RE: Entrega Estudio/Diseños Hidrosanitarios CASA MUSEO MAPIRIPAN

Ref: CONTRATO N°. 4264 DE 2023 SUSCRITO ENTRE EL MINISTERIO DE LAS CULTURAS, LAS ARTES Y LOS SABERES E INGENIERÍA Y DESARROLLO URBANÍSTICO SAS

Asunto: Informe de revisión del componente hidráulico proyecto Casa Cultural Museo de Memoria - Mapiripan de la información entregada con fecha 01/04/2025.

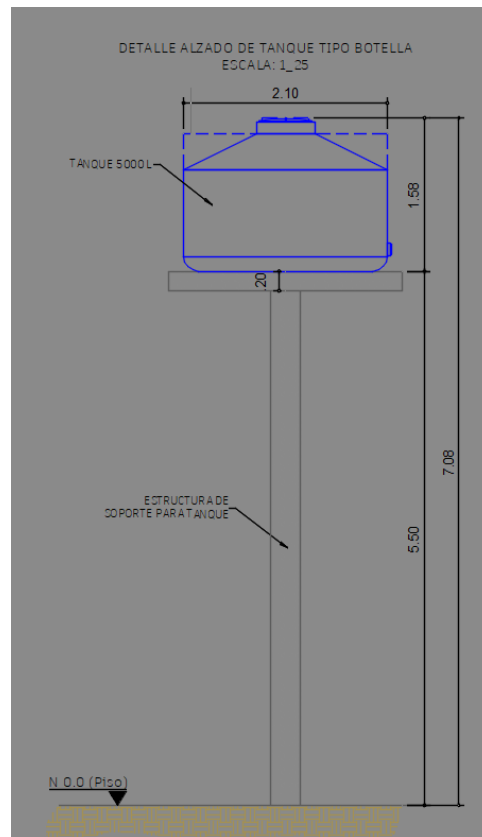
- Diseño de la ruta critica, se presenta el cálculo, sin embargo, se debe verificar la presión residual del aparato crítico, debido a que se asume 0.71mca, los lavamanos y sanitarios requieren de una presión mayor.
 - Se mantiene observación en la revisión del 2024/11/25.

- Se atiende en la revisión del 2024/12/03, se indica que “El tanque de almacenamiento esté como mínimo a una altura de 5.50m”
- Se indica que se requiere de una altura mínima de 3.10 m para el tanque de almacenamiento, sin embargo, el tanque está situado una altura de 1.50 m, no se realiza la verificación de la ruta crítica cuando el nivel del tanque esta bajo, no funcionará la red. Se recomienda verificar la altura del tanque para garantizar el adecuado funcionamiento de la red de suministro. Verificar si es posible ubicar el tanque en la cubierta, para evitar requerir equipos de bombeo.

- Se mantiene observación en la revisión del 2024/11/25. Se indica en las memorias que se debe garantizar que el tanque este siempre en su nivel máximo, esta condición no es posible de mantener debido a que no tiene en cuenta el consumo del edificio. Se sugiere instalar el tanque en la cubierta.

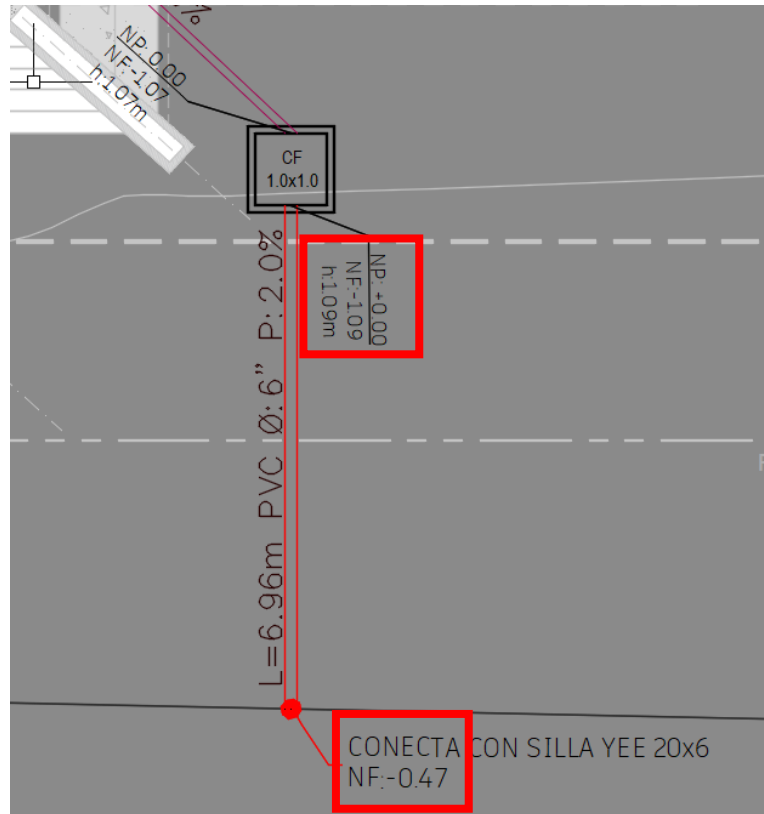
- Se presenta el cálculo de la red, se debe verificar todos los parámetros hidráulicos, incluirlos en la memoria de cálculo, como número de Froude, validar el parámetro de velocidad mínima y fuerza tractiva de todos los tramos, especialmente el inicial.

- Se mantiene observación en la revisión del 2024/11/25.
 - Se atiende en la revisión del 2024/12/03.
- No es claro porque se proyectan válvulas minivent, si se está también realizando una red de reventilación hasta la cubierta, no se hace necesaria, se recomienda validar su necesidad teniendo en cuenta los mantenimientos que debe realizarse a esa válvula.

- El tramo final de la caja final al colector existente no cumple con la pendiente mínima de la acometida domiciliaria, debe ser de mínimo del 2%.
 - Se mantiene observación en la revisión del 2024/11/25. La pendiente de la acometida de alcantarillado domiciliario debe tener una pendiente mínima del 2% por norma de las ESP.

- Se mantiene observación en la revisión del 2024/12/03, se debe garantizar que la tubería deberá tener un recubrimiento mínimo del 1.20m. En el plano se indica $NF = -0.47$ y en la caja previa se indica que el $NF = -1.09$, al parecer la tubería está en contra pendiente. Indicar las cotas de las redes exteriores.

- Se mantiene observación en la revisión del 2024/12/27, se debe verificar niveles para la conexión a gravedad.
- Se atiende observación en la entrega del 2025-04-01 en la cual se entrega la cota de la red exterior con un nivel inferior al de la red interna. Adicionalmente se cuenta con la aprobación de la interventoría.
- En la conexión en silla yee se recomienda incluir un pozo para facilitar el mantenimiento de la domiciliaria.
 - Se mantiene observación en la revisión del 2024/11/25.
 - Se atiende en la revisión del 2024/12/03. El diseñador indica que con la conexión en silla yee es funcional, para el proyecto.

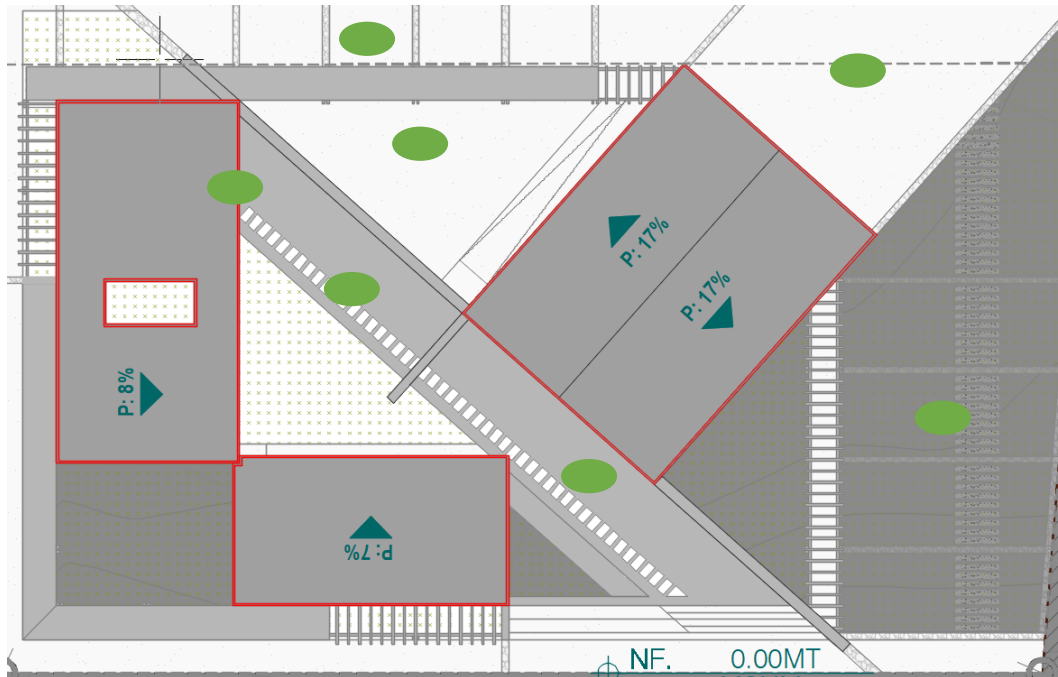
- Se mantiene observación en la revisión del 2024/12/03, se indica que la definición urbanística debe contemplar el manejo de pendientes según diseño, sin embargo no es claro como es el

manejo de las aguas que escurren de la cubierta en los puntos que se indican en color verde, la cubierta del pasillo central tiene unas claraoyas, las cuales no es claro como es el maño de aguas lluvias, ver la siguiente imagen:

- Se atiende en la revisión del 2024/12/27. Se indica que el manejo de las zonas duras se coordinará con la arquitectura. Para la próxima entrega deberá verificarse puntos de desagües y garantizar que no se presenten inundaciones de los espacios internos.
